Wydział Zamówień Publicznych
Komendy Stołecznej Policji

WZP – 5492/4789/20

Dotyczy: postępowania o udzielenie zamówienia publicznego prowadzonego w trybie przetargu nieograniczonego na: **„Budowę nowej siedziby Komendy Powiatowej Policji w Mińsku Mazowieckim, przy ul. Jana Łupińskiego 42” numer sprawy: WZP-4789/20/290/IR**

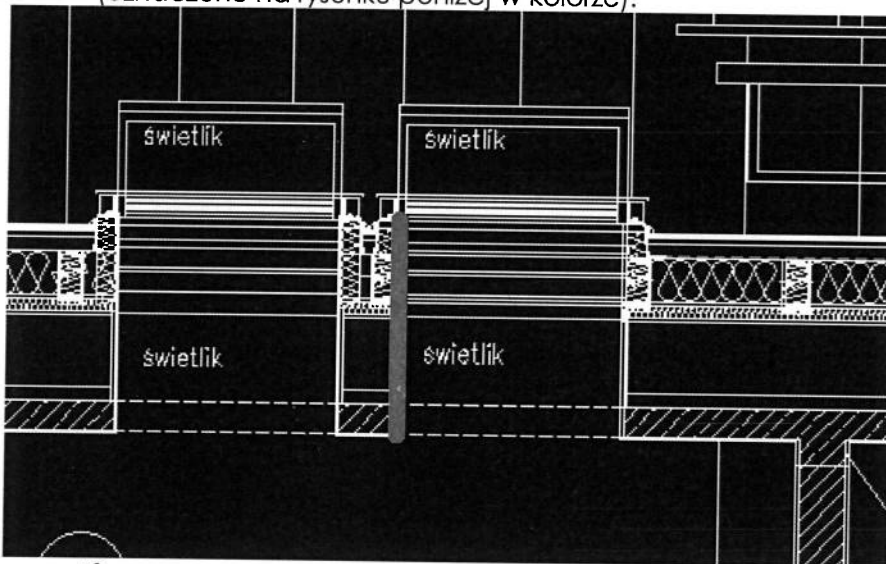
Pytanie 108:

Proszę o uzupełnienie projektu o platformy dachowe do konserwacji urządzeń (proszę o podanie zestawienia stali).
